Nota ambtshalve wijzigingen bestemmingsplan 'Fort Isabella'

Zaaknummer: Z16 - 177570

Regels

Verbeelding

Toevoeging artikel 4.2.3. Voorwaardelijke verplichting afsluitbare ventilatie

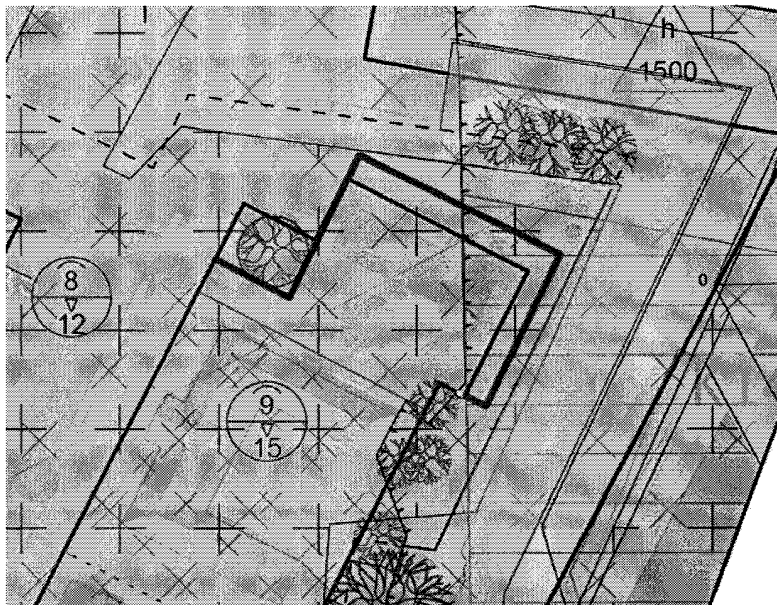
Het plangebied ligt ruim binnen het invloedsgebied van de spoorlijn Vught- 's-Hertogenbosch, waarover vervoer van gevaarlijke stoffen plaatsvindt. In het kader van de Externe Veiligheid is op 21 december 2016 advies uitgebracht over het bestemmingsplan door de brandweer Brabant Noord namens de Veiligheidsregio Brabant-Noord. Geadviseerd is om als voorwaardelijke verplichting in de planregels op te nemen, dat bij nieuwbouw en bij toepassing van mechanische ventilatie deze ventilatie afsluitbaar moet zijn. Deze bouwkundige maatregel moet worden opgenomen in het bestemmingsplan, omdat die gelet op de Externe Veiligheid uit het oogpunt van een goede ruimtelijke ordening noodzakelijk is. De planregels zijn hierop aangepast. De overige adviezen van de brandweer hebben betrekking op de uitvoering van het plan en hebben derhalve geen invloed op het bestemmingsplan.

- Neem als voorwaardelijke verplichting in de planregels op dat bij nieuwbouw en toepassing van mechanische ventilatie deze ventilatie afsluitbaar moet zijn.

Beuken 35, 36 en 94

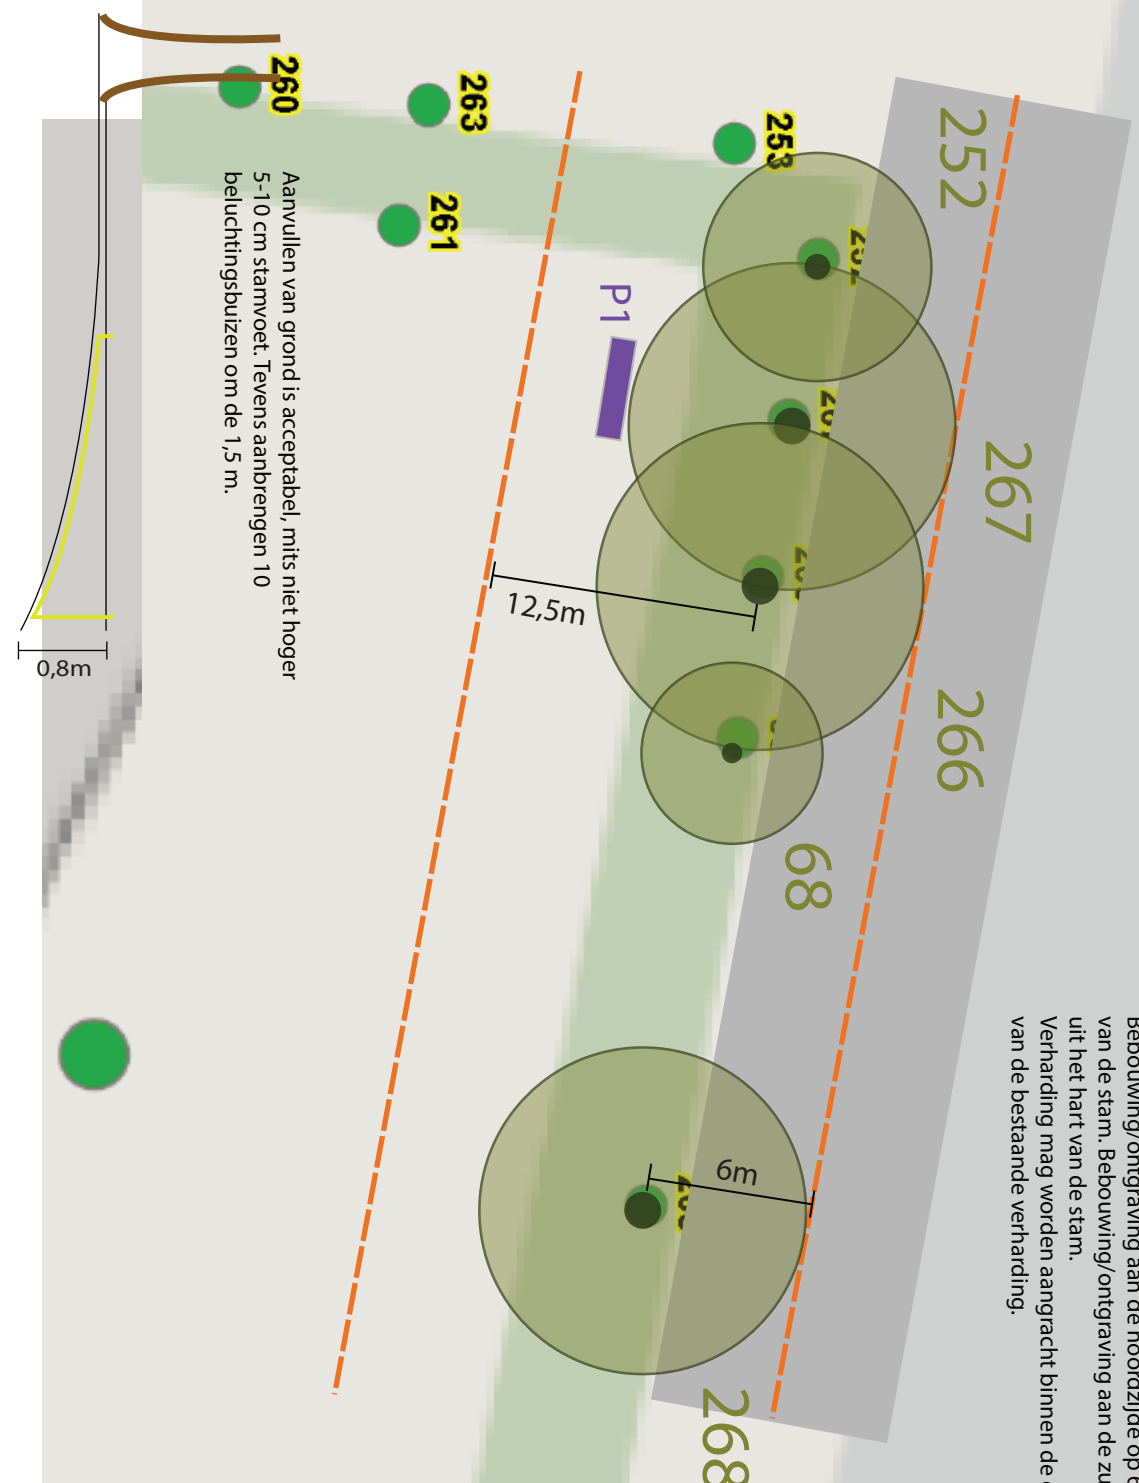
Nieuwe opsluiting minimaal 50 cm buiten de huidige opsluiting plaatsen.

Om de 3 beuken duurzaam te behouden mogen oppervlakkige wortels en wortels langs de opsluitbanden niet beschadigd worden. Daarvoor worden de volgende randvoorwaarden gesteld:

- ⦿ Nieuwe bebouwing of verharding mag uiterlijk op 0,5 meter buiten de huidige opsluiting worden aangebracht.
- ⦿ Aanvullen van de boomspiegel met 10-15 cm teelaarde. Aanplanten van schaduwminnende bodembekkende beplanting of inrichten van een duurzame boomspiegel met Mulch, zie voorbeeld in *bijlage 6*.

Hongaarse eiken 68, 252, 266, 267 en 268

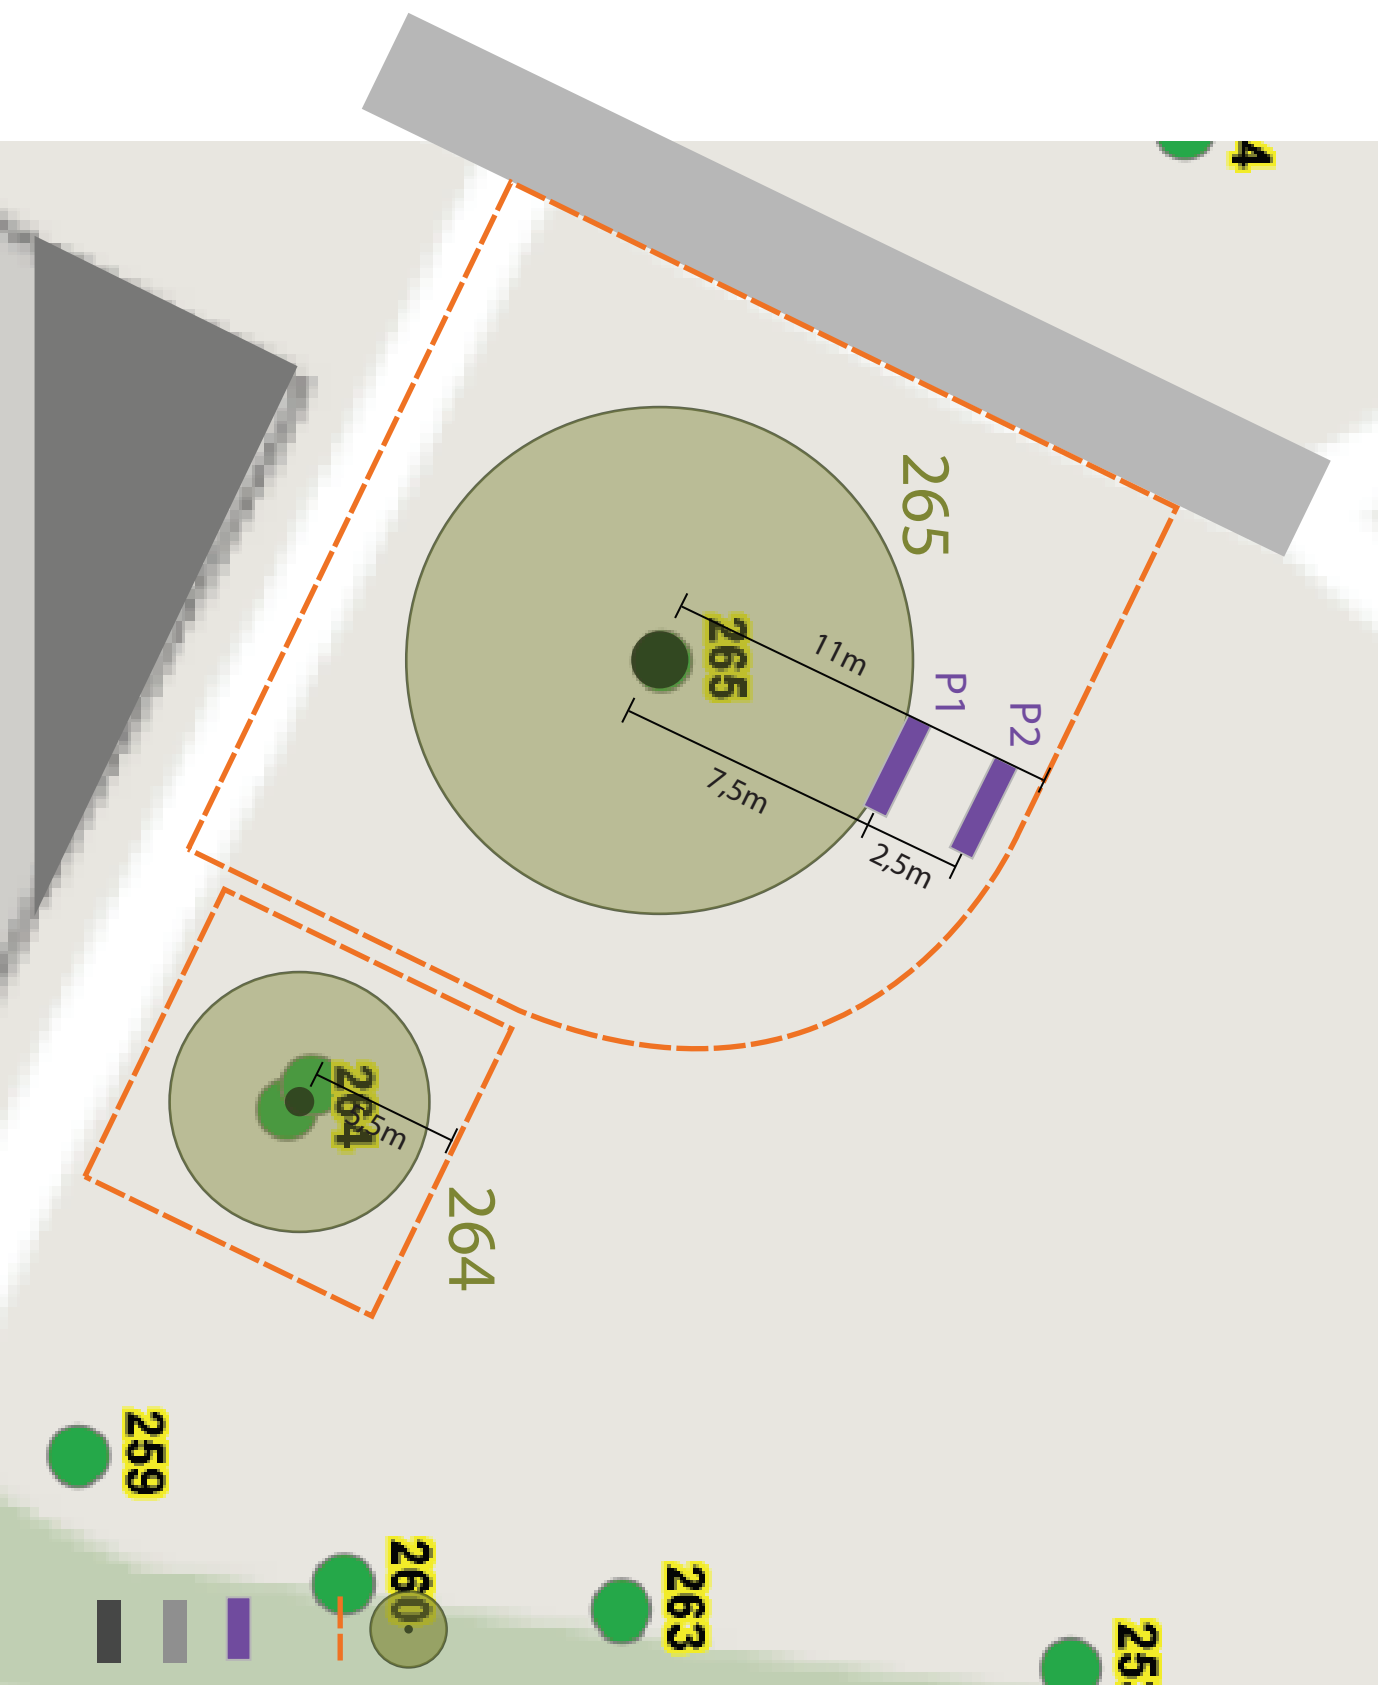
Bebouwing/ontgraving aan de noordzijde op 6m uit het hart van de stam. Bebouwing/ontgraving aan de zuidzijde op 12,5m uit het hart van de stam.
Verharding mag worden aangraacht binnen de grenzen van de bestaande verharding.

- ⊙ De gracht mag aan de noordzijde uiterlijk worden aangebracht op 6 meter uit het hart van de boom. Bebouwing of ontgraving aan de zuidzijde mag uiterlijk op 12,5 m worden aangebracht.
- ⊙ Indien de rand van de gracht op dezelfde maaiveld hoogte komt als de stamvoet van de Hongaarse eiken mag dit met humeuze teelgrond worden aangevuld. Niet hoger dan 5-10 cm boven de huidige stamvoet van de beuk. Om zuurstofgebrek te voorkomen dienen beluchtingsbuizen te worden aangebracht.

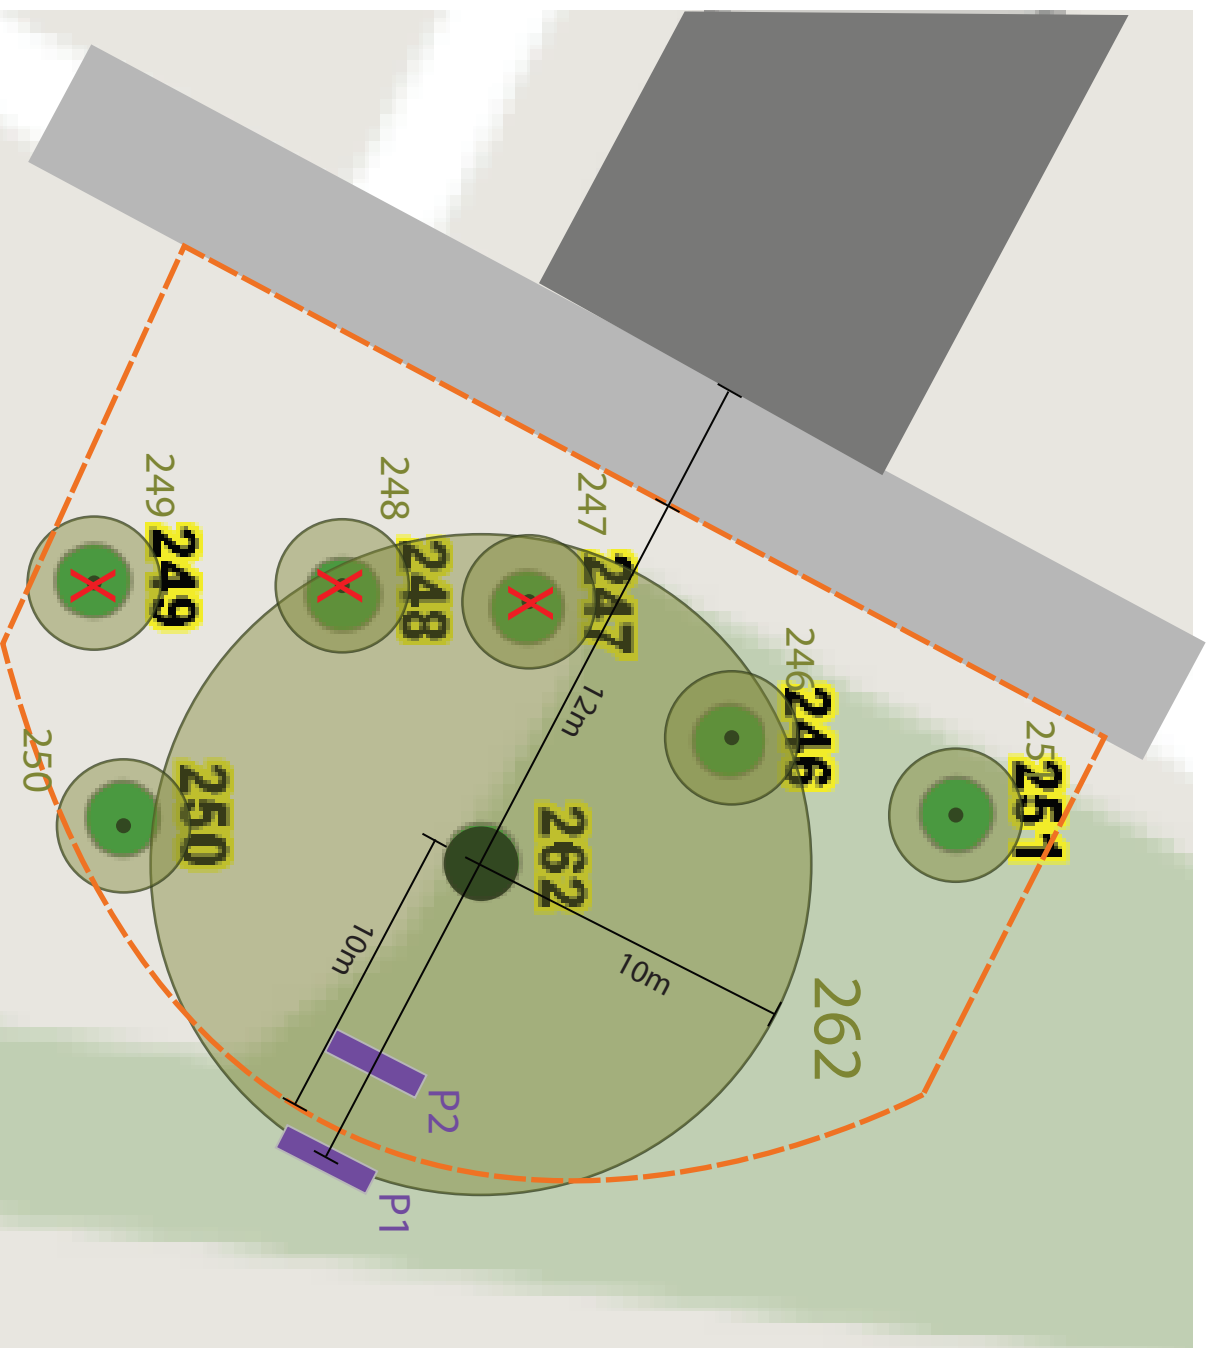
Aanvullen van grond is acceptabel, mits niet hoger 5-10 cm stamvoet. Tevens aanbrengen 10 beluchtingsbuizen om de 1,5 m.

- ⊙ De gracht mag aan de oostzijde worden aangebracht op minimaal 10 meter uit het hart van de stam.
- ⊙ Indien de rand van de gracht op dezelfde maaiveld hoogte komt als de stamvoet van de beuk mag dit met humeuze teelgrond worden aangevuld. Niet hoger dan 5-10 cm boven de huidige stamvoet van de beuk. Om zuurstofgebrek te voorkomen dienen beluchtingsbuizen te worden aangebracht.

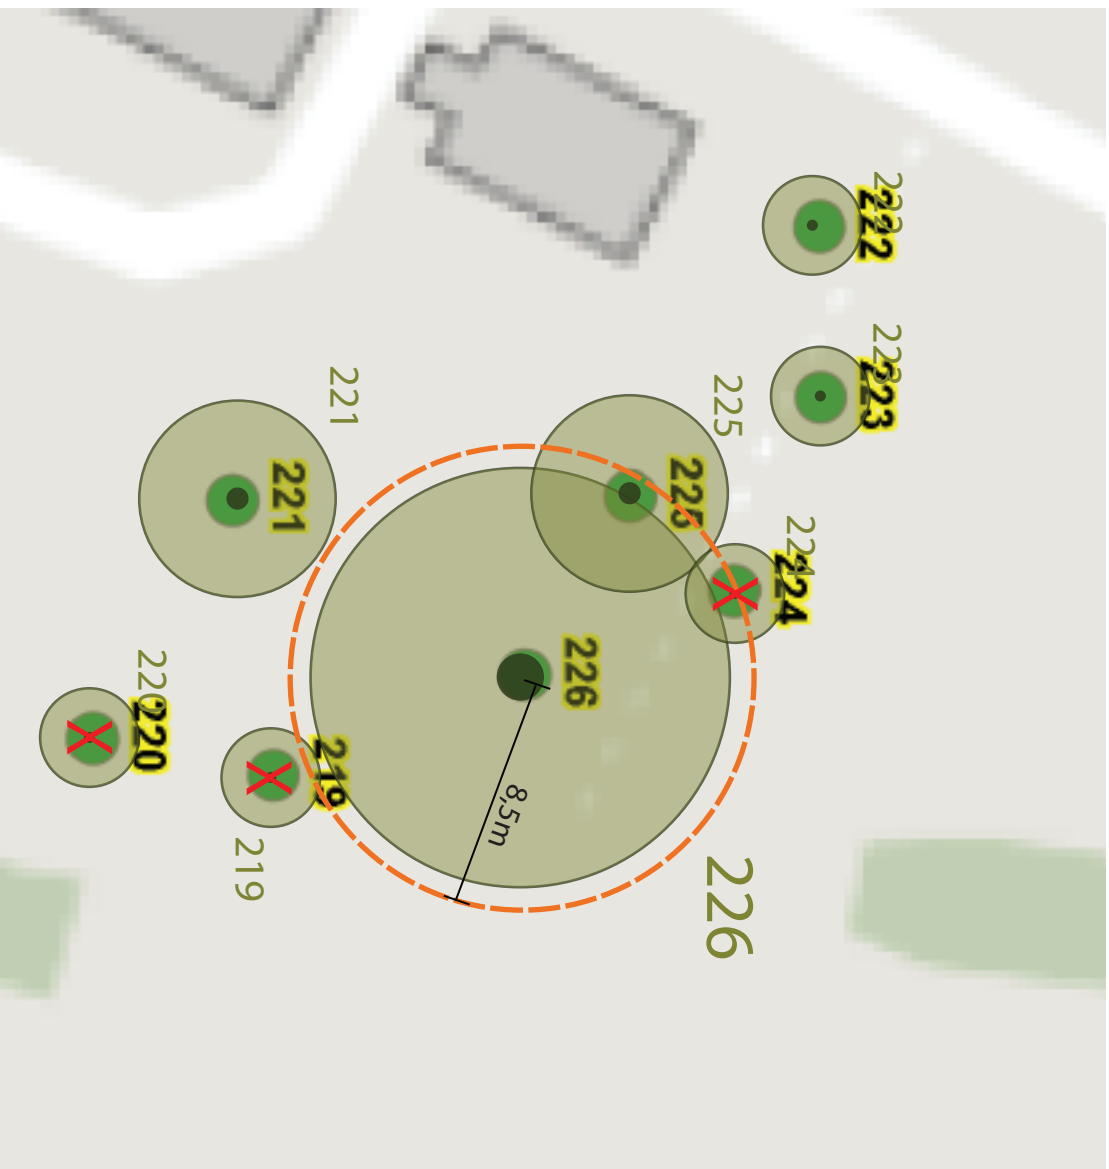
Aanvullen van grond is acceptabel, mits niet hoger 5-10 cm stamvoet. Tevens aanbrenge 10 beluchtingsbuizen om de 1,5 m.

- ⊙ De gracht mag aan de oostzijde worden aangebracht op minimaal 8,5 meter uit het hart van de stam.
- ⊙ Indien de rand van de gracht op dezelfde maaiveld hoogte komt als de stamvoet van de Noorse esdoorn mag dit met humeuze teelgrond worden aangevuld. Niet hoger dan 5-10 cm boven de huidige stamvoet van de Noorse esdoorn.
